令和7年度「菊陽町通学路交通安全プログラム」に基づく通学路等合同点検

【菊陽北小学校】 令和7年5月2日（金）午前7時から

【令和7年6月27日現在】

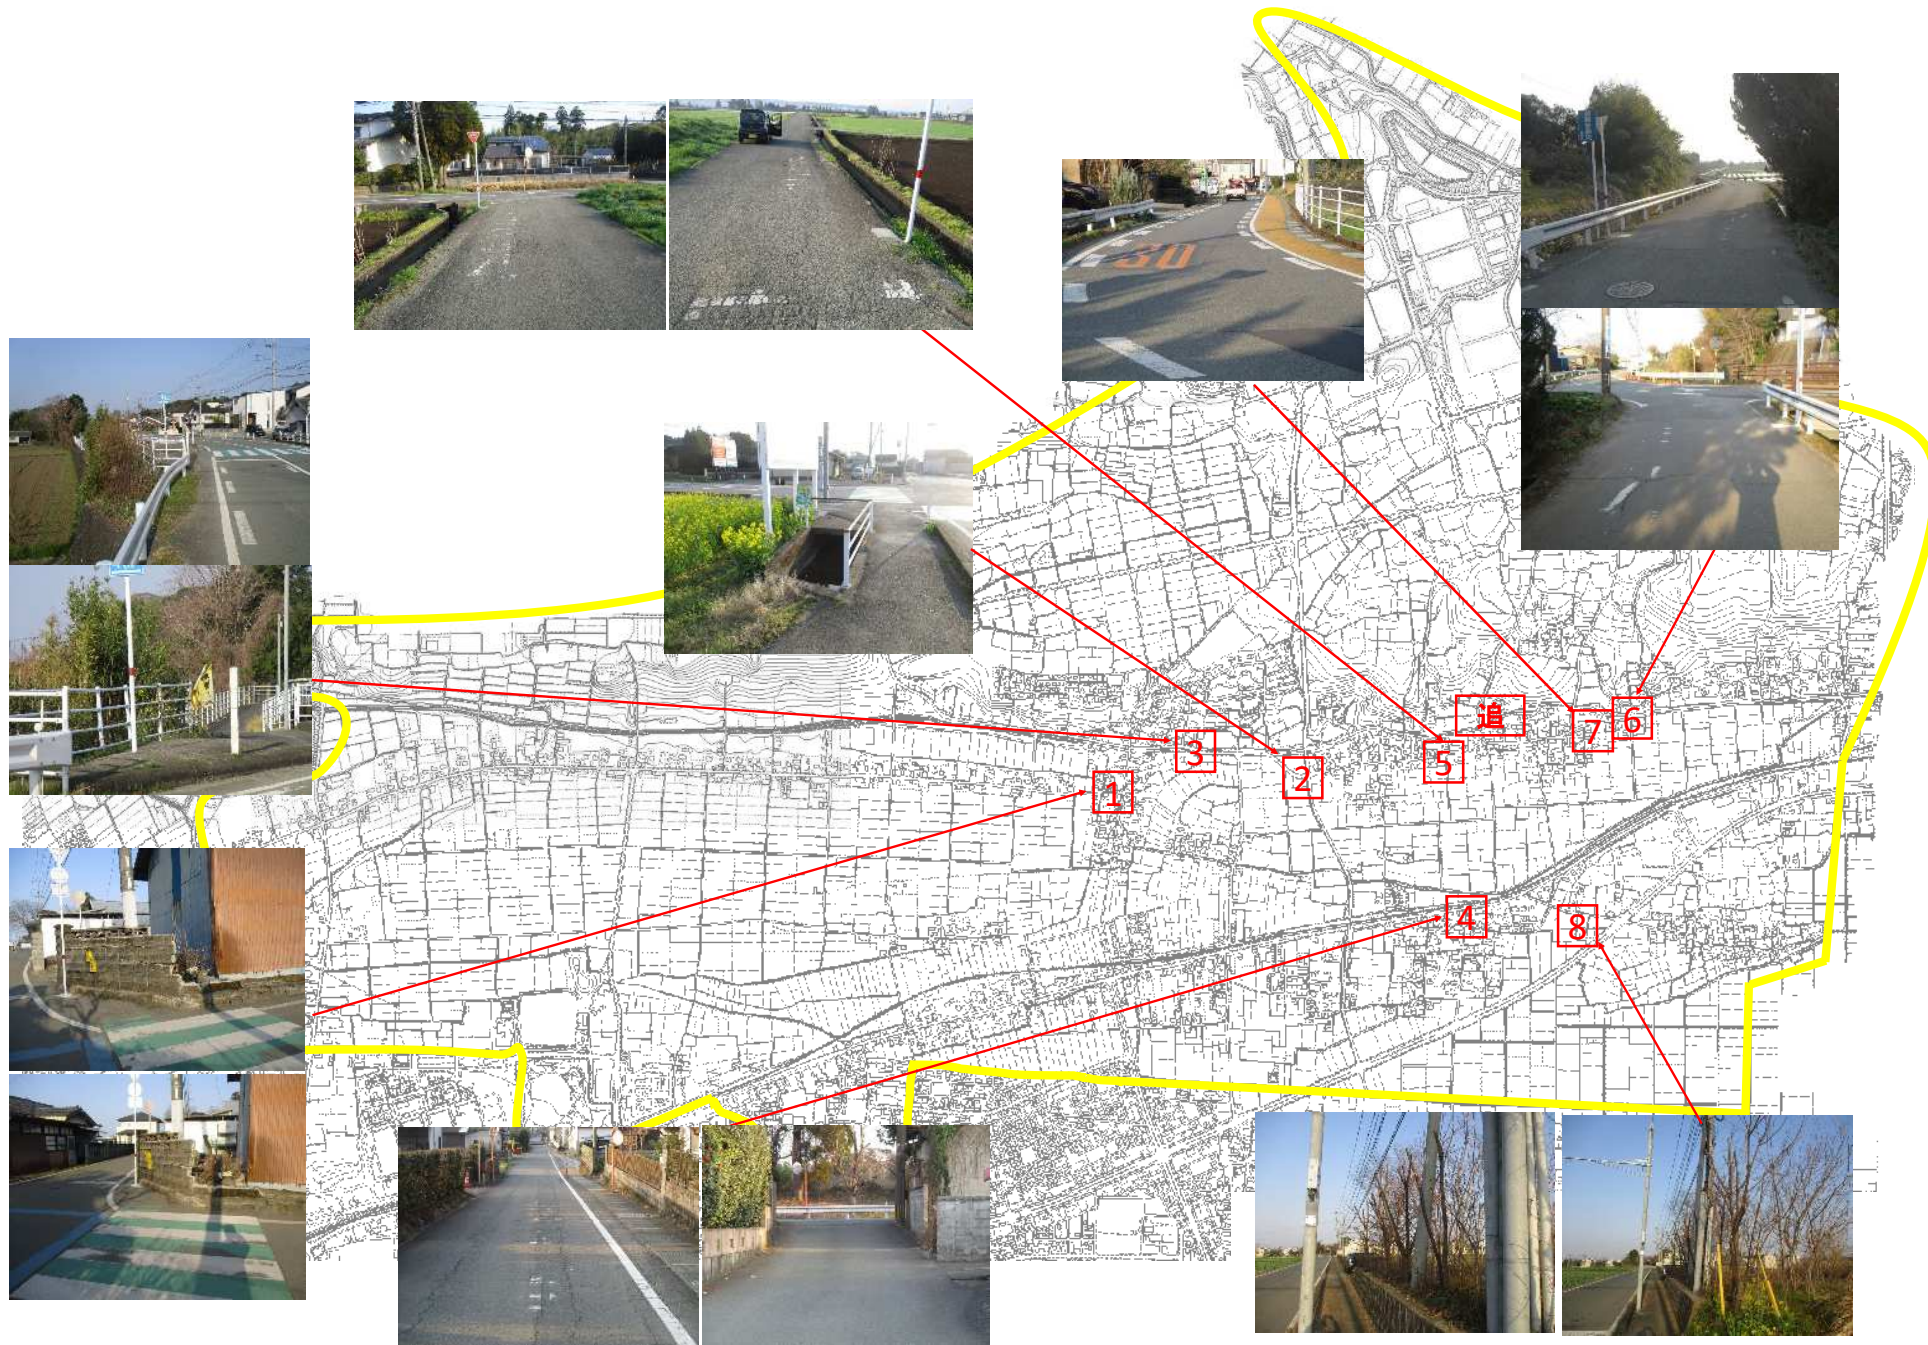
No.	地図 番号	路線名	危険箇所	状況	学校等からの要望	対策の内容	対策の進捗状況
1	1	県道新山原水線	鉄砲小路～馬場の 丁字路	以前、当て逃げがあっており、ブロック塀が崩れてくる可能性がある。	ブロック塀の補修をしていただく	【自治会】ブロック塀については近日中に修繕の予定あり 【学校】児童に丁字路での左右確認を指導する。	
2	3	町道古閑原上堀 川線	北小給食室への上り口前の横断歩道付近	草木が生えており、車から児童の姿が見えづらく、危険である。	草木の伐採をしていただく	【建設課】歩道にはみ出した草木については除去する。	
3	2	町道南方大人足 線	用水路	用水路の一部に柵がなく、児童が落ちる可能性がある。	柵の設置をしていただく	【建設課】大菊土地改良区と協議の上、柵の設置を検討する。	
4	5	町道南方護川線	旧道～入道水の丁 字路	「止まれ」の路面標示が薄くなっている。	「止まれ」の塗り直しをしていただく	【警察】停止線の塗り直しを検討する。	
5	7	町道古閑原上堀 川線	古閑原～北小	速度30km規制になっているが、スピードを出す車が多く、危険である。	定期的に取り締りを行っていただく。	【警察】定期的な取締り（パトロール）を継続する。	【警察】継続して取締りを行う（現在計画中）
